REAMENAGEMENT D'UNE AIRE D'HERBEGEMENT DE PLEIN AIR A L'AERODROME DE CHALLES-LES-EAUX

Demande d'examen au cas par cas - Dossier référence A-5- 6028EK8ED

Demande de compléments en date du 29/07/2025
Réponses en date du 26/08/2025

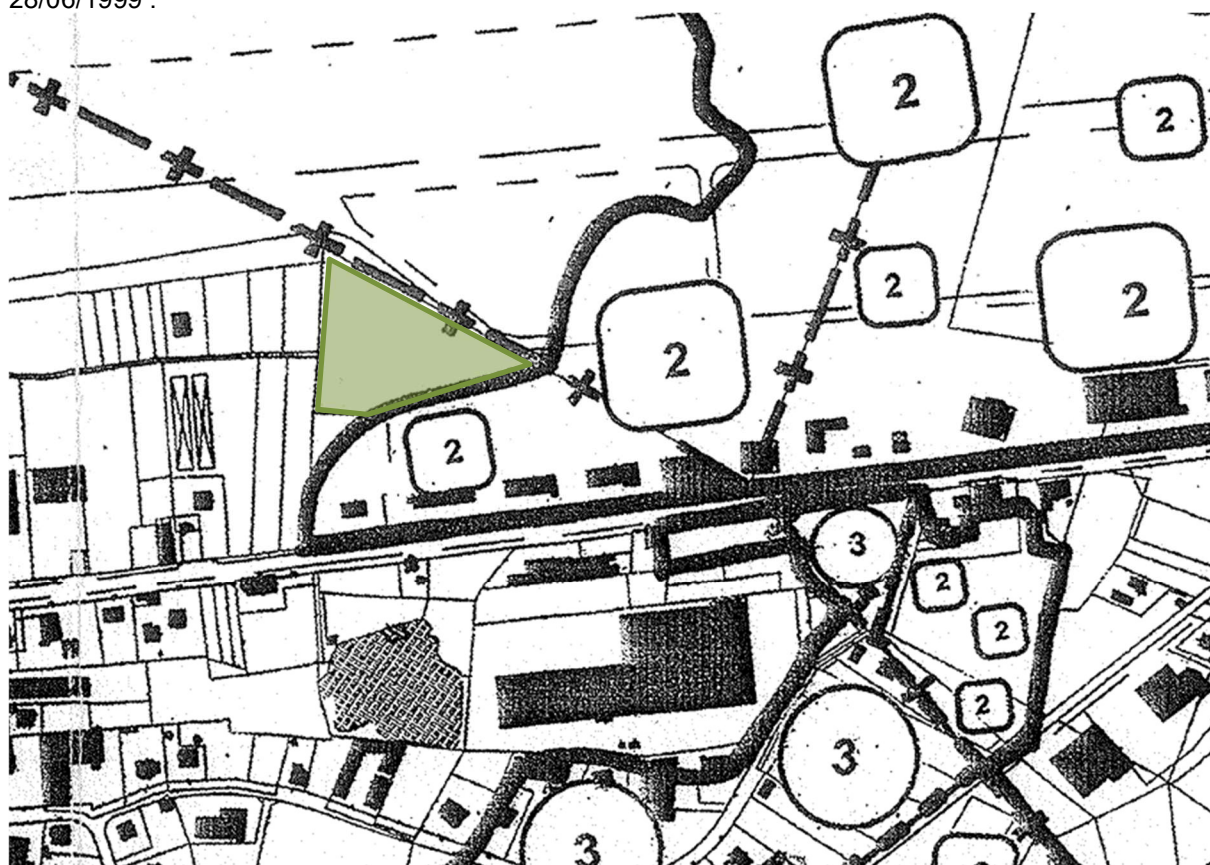
1. Vous indiquez qu'il s'agit du déplacement d'une zone d'hébergement existante, pourriez-vous préciser la localisation actuelle de cette zone, s'agit-il du terrain limitrophe ? Quel est le devenir de la zone existante suite à la réalisation du projet ?

Vous trouverez ci-dessous le repérage de l'aire d'hébergement de plein air actuelle, indiqué en encadré bleu sur la vue aérienne.

Une partie du terrain actuellement occupé a fait l'objet d'une division foncière dans le but de vendre (plan de division foncière ci-joint).

Les trois bâtiments B1, B2 et B3 sont vétustes et ne répondent plus aux normes de sécurité, ils seront démolis dans le cadre de cette vente ; ils accueillent actuellement les usages suivants :

- B1 : restaurant snack,
- B2 : désaffecté,
- B3 : chambres, kitchenette, sanitaires et salle hors sac pour le club de vol à voile CSVVA

La parcelle vendue est à destination d'activités tertiaires.
